BOLLETTINO - BULLETIN

TECNICO • TECHNICAL	●	GRUPPO • GROUP	**5**
RICAMBI • SPARE PARTS	●	NR • NO	**065**
INFORMAZIONI • INFORMATION		DATA • DATE	**02-11**

MODELS: Lawnmowers LR 44 - LR 48 - LR 53 (COMFORT/ALLROAD) series
SUBJECT: Handle, plastic levers, fulcrum pins

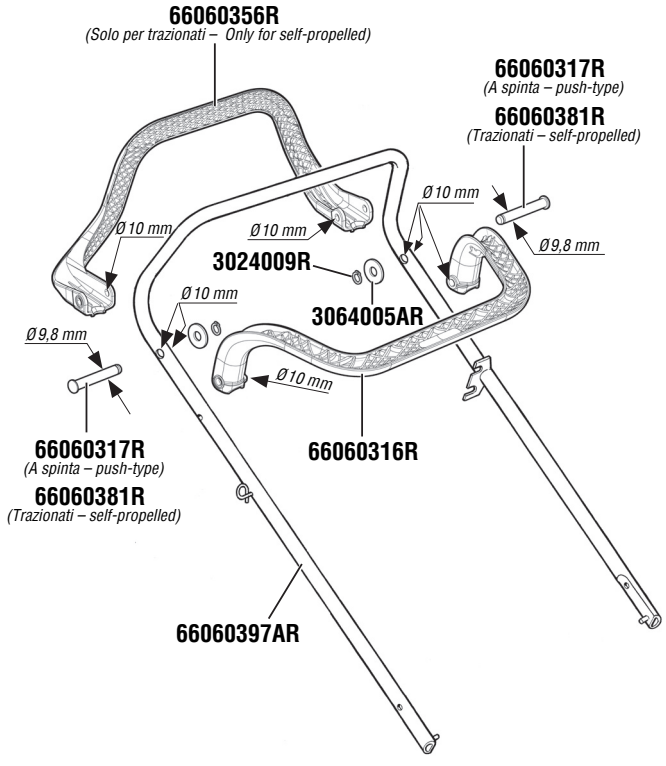
INTERCHANGEABILITY: Replacement of the only old handle p/n 66060377AR dictates the use of kit 66060425R. It's possible fitting the new levers on premodified machines if you enlarge inner side holes (see Pic.1).

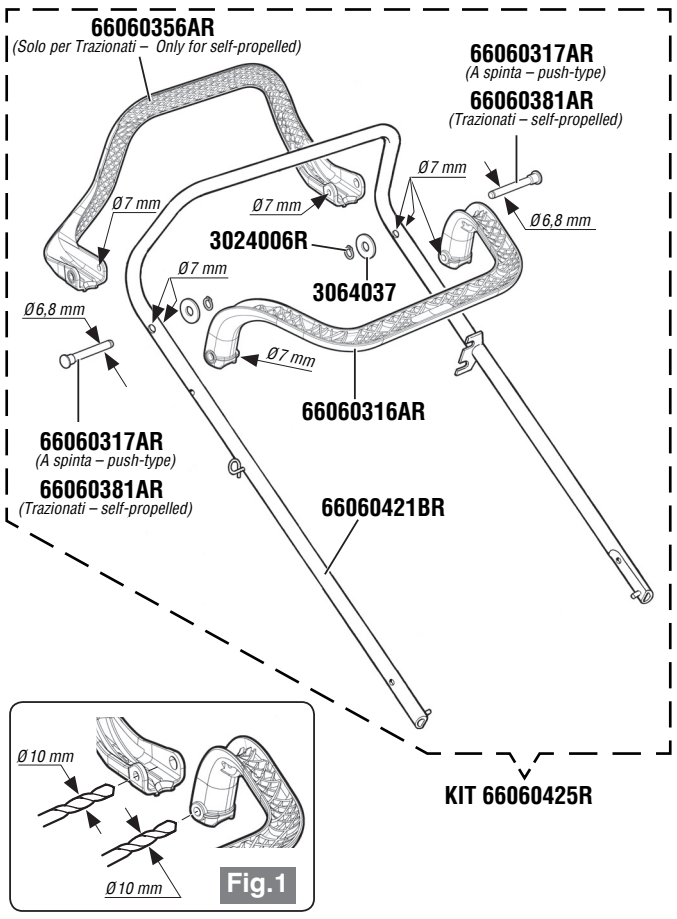
DESCRIPTION: Changed the fulcrum pin diameter for fixing levers; decreased the hole diameter on the handle and plastic levers; replaced the thrust washers and locking segers.

PREMODIFICA - OLD ASSY

POSTMODIFICA - NEW ASSY
